<arkivID><jplD>
PlanID-
125620160010,
Plannavn-Plansak
Detaljregulering for
fv. 564 Fløksand-
Vikebø, Komnr-4631,
FA-L13

Saksframlegg

Forslag til detaljregulering med konsekvensutgreiing for fv. 564 Fløksand-Vikebø - offentlig ettersyn

Utsnitt frå plankart som syner kryss ved Bjørndalsvegen og fylling i Rylandsvassdraget.

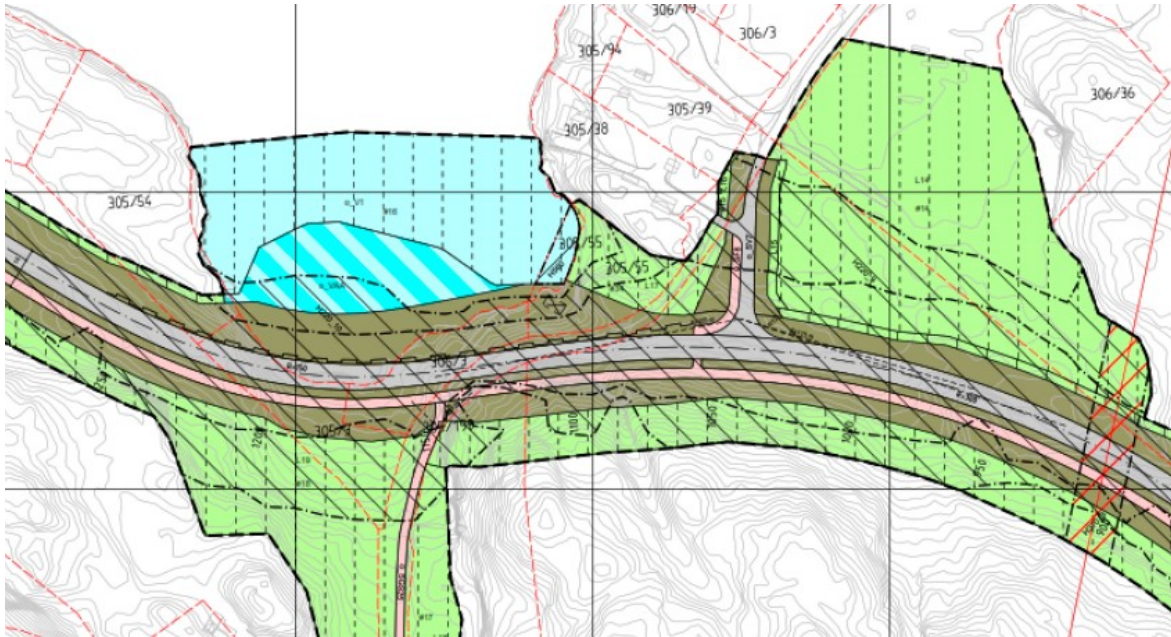
Strekningane A2 og B3 ligg i areal avsett til LNF og er ikkje i samsvar med overordna plan. Heile fylkesvegen ligg i nedslagsfeltet til Rylandsvassdraget som er eit verna vassdrag. Omlegging av veg (veglinja A) fører til at vegfyllinga går ut i vassdraget, og er i strid med vernestatusen og forvaltningsplanen (vedtatt 2008) for Rylandsvatnet.

Delar av planforslaget er i strid med forvaltingsprinsippa for Rylandsvatnet, då fylling i vassdragsbeltet gjer inngrep i områder som er lite prega av inngrep i dag.

Oppsummert frå planomtalen er ikkje tiltaket vurdert til å påverke Rylandsvassdraget i den grad at vernegrunnlaget for vassdraget vert vesentleg tilsidesett. Planomtalen er likevel mangelfull då den ikkje omtalar om planframlegget samsvarar med intensjonen i verneplanen for Rylandsvassdraget. Det er i vurderinga i omtalen berre sagt noko om måloppnåing i forhold til rikspolitiske retningslinjer for verna vassdrag, og ikkje i høve til mål i forvaltningsplanen. Dette må utbetrast før planen vert lagt ut på offentleg ettersyn.

Planmaterialet har nokre få manglar som vi ønskjer å få avklart. Før planframlegget vert lagt ut til offentlig ettersyn og høyring må måloppnåing i forhold til forvaltningsplanen for Rylandsvassdraget vere omtala i planskildringa og det lyt gjerast noko mindre endringar i høve plankarta som gjeld teiknforklaring.

Skisse rundkøyring, alt. A1

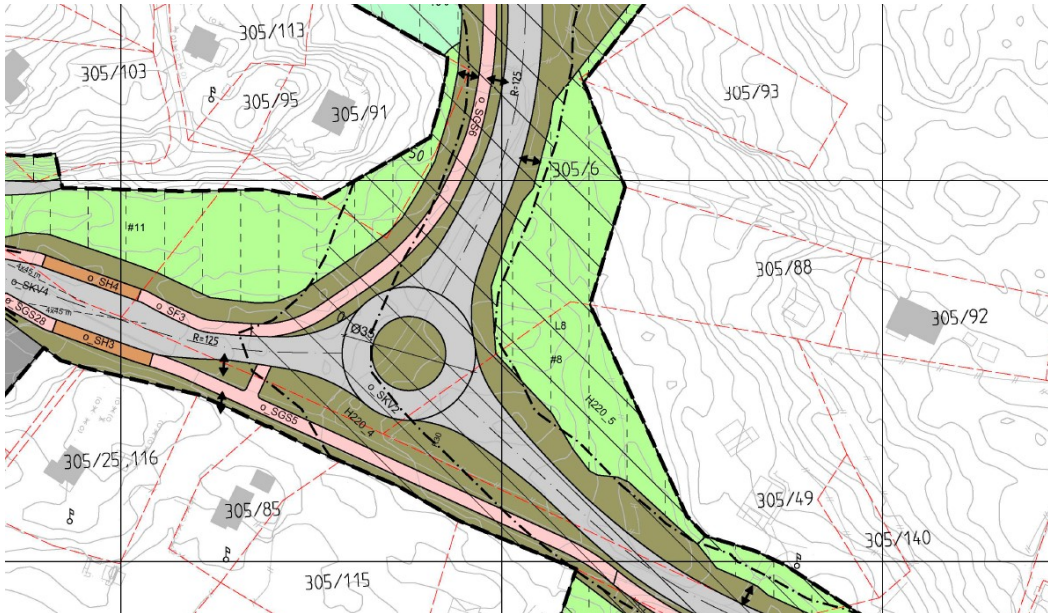
Løysinga kjem i konflikt med tilkomstveg til eigedomane som ligg aust for rundkøyringa. Koplinga mot Vestbygdvegen vil få for stor stigning og fv. 565 vidare mot Eidshaugane får òg stor stigning, i tillegg vil ein få ei høg skjering som deler eigedom 305/10. Det går ei høgspente line som må flyttast, og det krevst omlegging av vegen ned til Fløksand kai og vassleidningar.

Utover dette er det vanskeleg å få til eit godt gangsystem til og frå busshaldeplassar og ei god plassering av desse.

Vegen vidare mot Eidshaugane vil òg føre til ein lengre vegtrasé i urørt natur.

A1/A2 Rylandsvassdraget

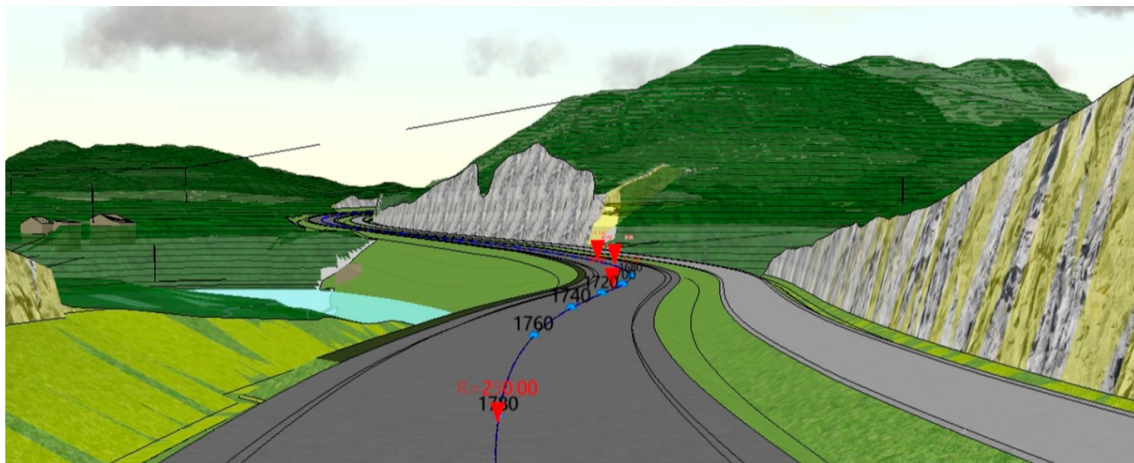
Alternativ A1 og A2 har lik verknad då dei har same trasé i delstrekninga forbi Rylandsvassdraget. Ny veg krev ei fylling på om lag 200 m i vika. Som avbøtande tiltak er dimensjonerande fart sett til 60 km/t og det er søkt om fråvik frå horisontalkurve for å redusera inngrep både for fylling i vatnet og for skjeringar. Føresegnene sikrar at den råka naturtypen vasskantsamfunn skal reetablerast i overgangen mellom vassflata og fylling under vatn.

Illustrasjonen over syner både fylling og skjering ved Rylandsvassdraget.

Ved Bjørndalsvegen er det òg søkt om fråvik for horisontalkurvatur for å dempa terrenginngrepet i

Eidshaugane. Fjellskjeringa på ca. 17 m vert eit skjemmande inngrep godt synleg frå vassdraget. Det vert òg inngrep i Smååsane. Føresegnene om estetisk utforming av vegskjeringar er generell og gjeld for heile planområdet, og sikrar ikkje noko særskilt handsaming av høgare skjeringar.

Rådmannen stiller spørsmål ved om det er andre avbøtande tiltak som kunne vore med på å dempe skjeringane ved Rylandsvassdraget- både estetisk som behandling av overflata og/eller ved å innskrenke breidda på rabatten mellom køyreveg og gang- og sykkelveg for oppføring av rekkverk slik at vegkorridoren vert smalare. Vi ber om at dette vert sett på fram til 2. gongs handsaming.

Fram mot 2. gong handsaming skal konsekvensane av å redusere rabatten mellom gang/sykkelveg og køyreveg i partiet ved Rylandsvassdraget vere vurdert i høve om det kan dempe skjeringane/fyllinga langs strekket.
